ПАСПОРТ ДОСТУПНОСТИ
объекта социальной инфраструктуры (ОСИ)
Муниципального бюджетного дошкольного учреждения детского сада №21 «Светлячок»

**АКТ ОБСЛЕДОВАНИЯ
объекта социальной инфраструктуры
К ПАСПОРТУ ДОСТУПНОСТИ ОСИ**

Муниципального бюджетного дошкольного образовательного учреждения
детского сада № 21 «Светлячок»

№ 23. Лифт

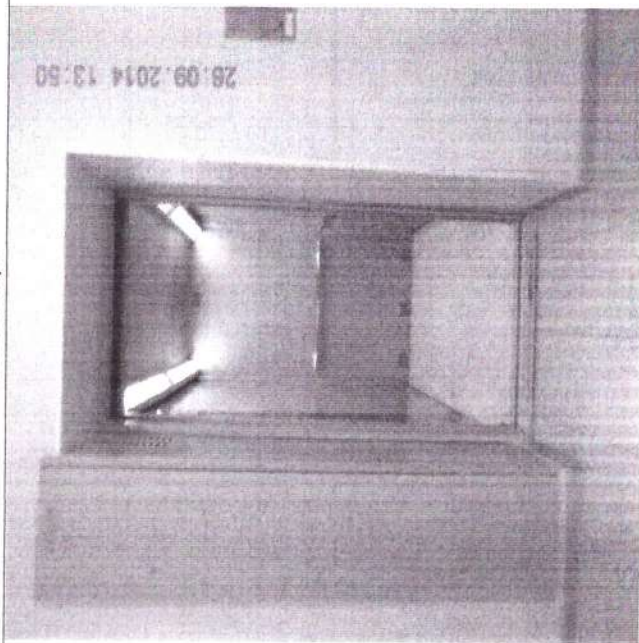
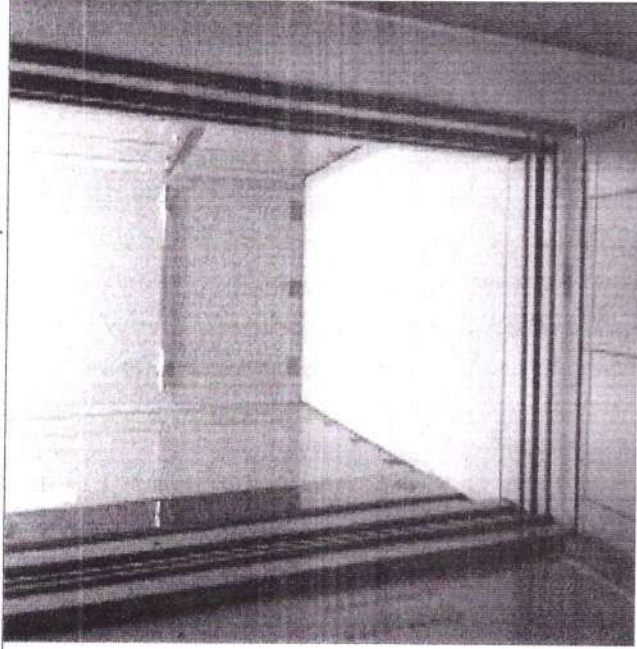
3.3	Лифт пассажирский (или подъемник	Есть	9	17,18,19, 20,21,22	С, Г	Отсутствует тактильное обозначение этажей на поверхности перил с двух сторон.	Текущий ремонт. Индивидуальное решение с ТСР. Текущий ремонт.
						Отсутствует маячковый ограничитель на ребре ступеней.	
						Отсутствуют боковые бортики на ступенях лестниц.	
						Поручни второго уровня имеют прерывание.	
						Не соответствует ширина проступи (0,31 м).	
					К	Отсутствует информирующая сигнализация (световая и звуковая) у двери лифта.	
						Ширина дверного проема лифта (0,80 м) не соответствует нормативным требованиям.	
						Панель управления не имеет тактильных обозначений.	
						Отсутствует дублирование звуковой информации.	
						Отсутствует цифровое обозначение этажа.

3.4	Дверь	Есть	10	23,24,25	С	Оборудовать панель управления тактильными обозначениями.	
						Оборудовать дублирование звуковой информации.	
						Оборудовать цифровое обозначение этажа.	
						Установить фиксатор в положении «открыто».	
						Установить функцию на доводчик 5 секундной задержкой.

№ 26. Дверь

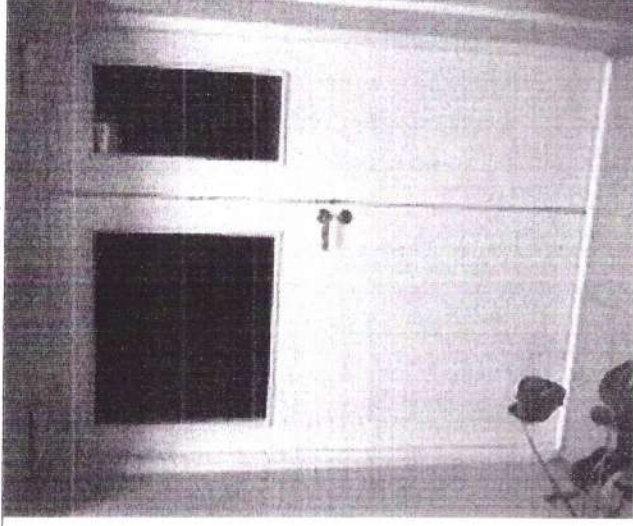
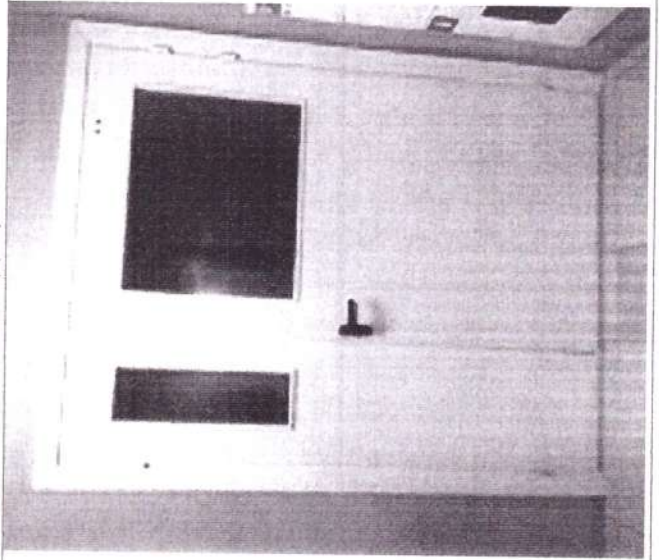
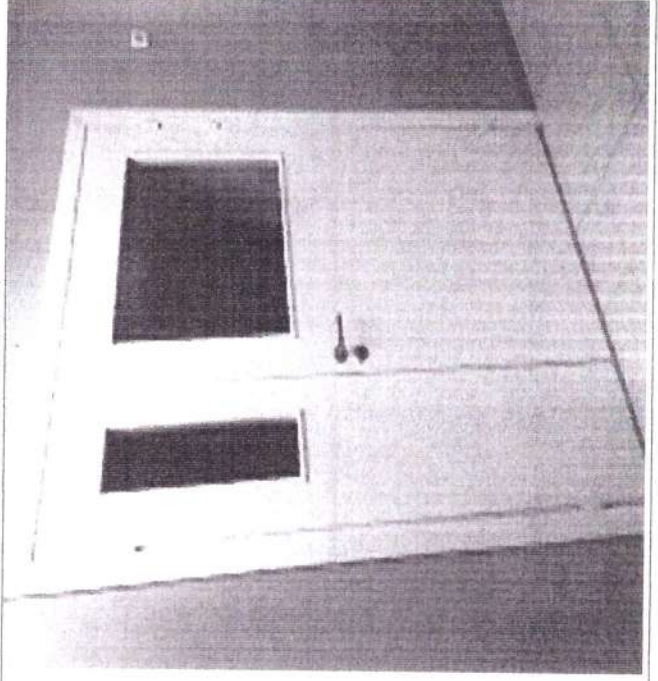
3.4	Дверь	Есть	11	26,27,28	К	Отсутствует фиксатор в положении «открыто»/ «закрыто».	Текущий ремонт. Индивидуальное решение с ТСР.
						У доводчика отсутствует функция 5 секундной задержки.

Высота порога 0,03 м не соответствует нормативным требованиям.	К	Привести в соответствие с нормативными требованиями высоту порога не более 0,014 м.	
				Отсутствует контрастная маркировка на полотне двери.	С	Нанести контрастную маркировку на полотно двери.
